**AVIS RELATIF À LA PROTECTION
CONTRE LES EVENTUELS EFFETS NOCIFS ET NUISANCES
PROVOQUÉS PAR LES RAYONNEMENTS NON IONISANTS
GÉNÉRÉS PAR DES ANTENNES ÉMETTRICES STATIONNAIRES**

Commune : LA LOUVIERE - Exploitant : PROXIMUS

Référence exploitant : 64CSP_00

Rapport n° 1934 / 2025

Figure 1 : Vue en plan des lieux de séjour et des points de contrôle

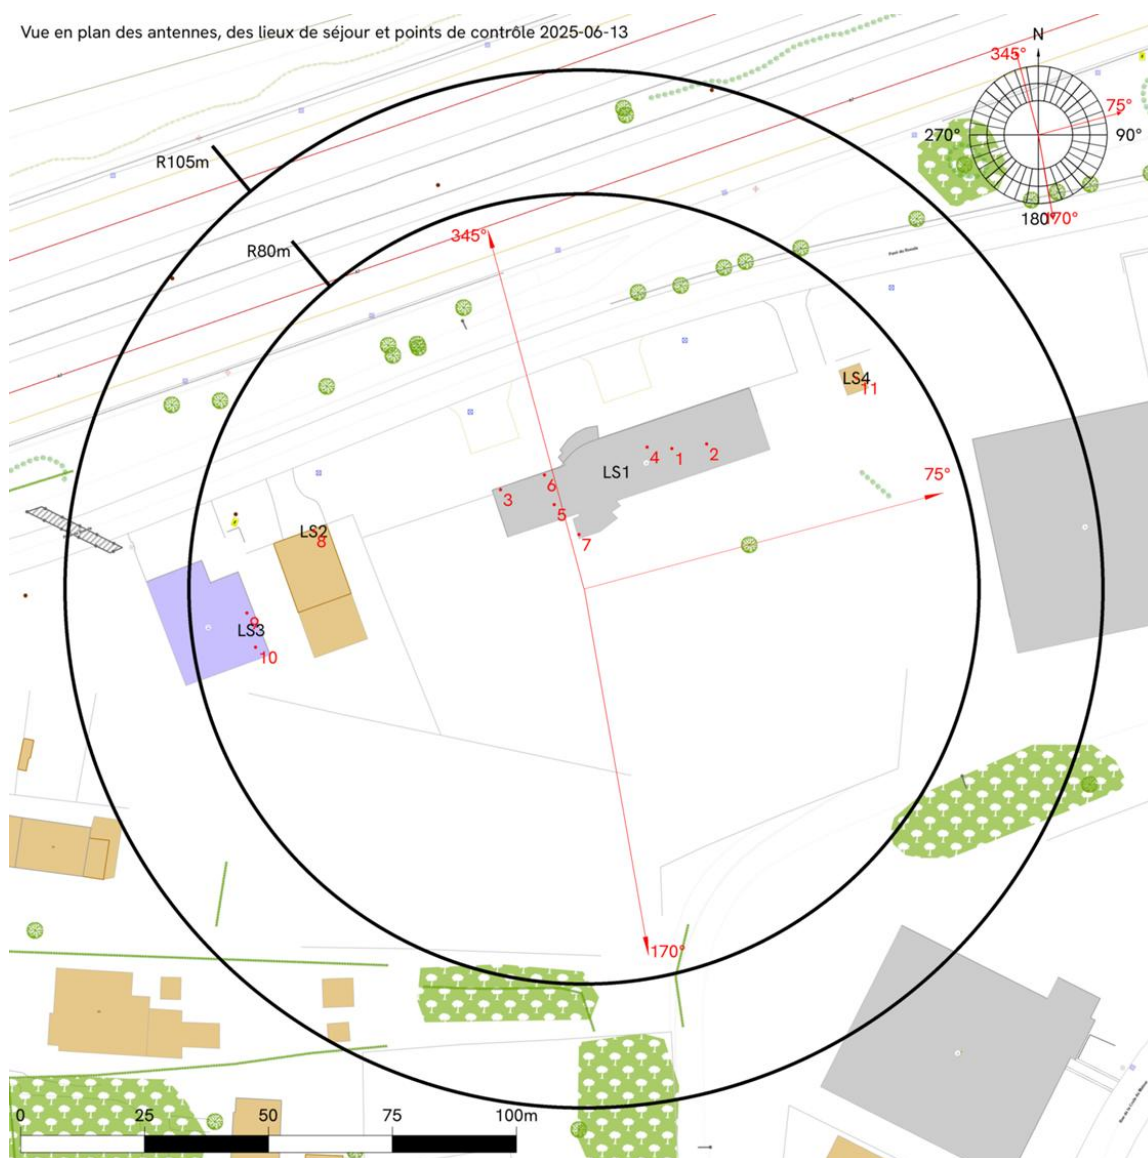
- le numéro du point de contrôle repris sur un des plans de la figure 1;
- le numéro du LS dans lequel se trouve le point de contrôle de la 1^{ère} colonne ;
- l'atténuation d'obstacle prise en compte pour le calcul de l'indice d'exposition dans le LS ;
- le résultat du calcul de l'indice d'exposition.

N° point de contrôle	LS	Atténuation (dB)	Indice d'exposition relatif à la limite par installation IE_i
11	LS4	3,0	0,034
6	LS1	3,0	0,029
4	LS1	3,0	0,027
1	LS1	3,0	0,025
3	LS1	3,0	0,025
2	LS1	3,0	0,023
5	LS1	3,0	0,019
7	LS1	3,0	0,013
8	LS2	3,0	0,003
9	LS3	3,0	0,003
10	LS3	3,0	0,003

En ce qui concerne les antennes de l'installation mentionnées dans le tableau 1, la distance maximale à laquelle la limite pourrait être atteinte, à l'extérieur, est égale à 92,4 m. S'il n'y a pas de LS à une distance inférieure, les antennes respectent forcément la limite d'immission.

Dans le cas des LS situés à l'intérieur des bâtiments, une atténuation d'obstacle est prise en compte et il en résulte que la distance maximale à laquelle la limite pourrait être atteinte se réduit à 66,0 m.
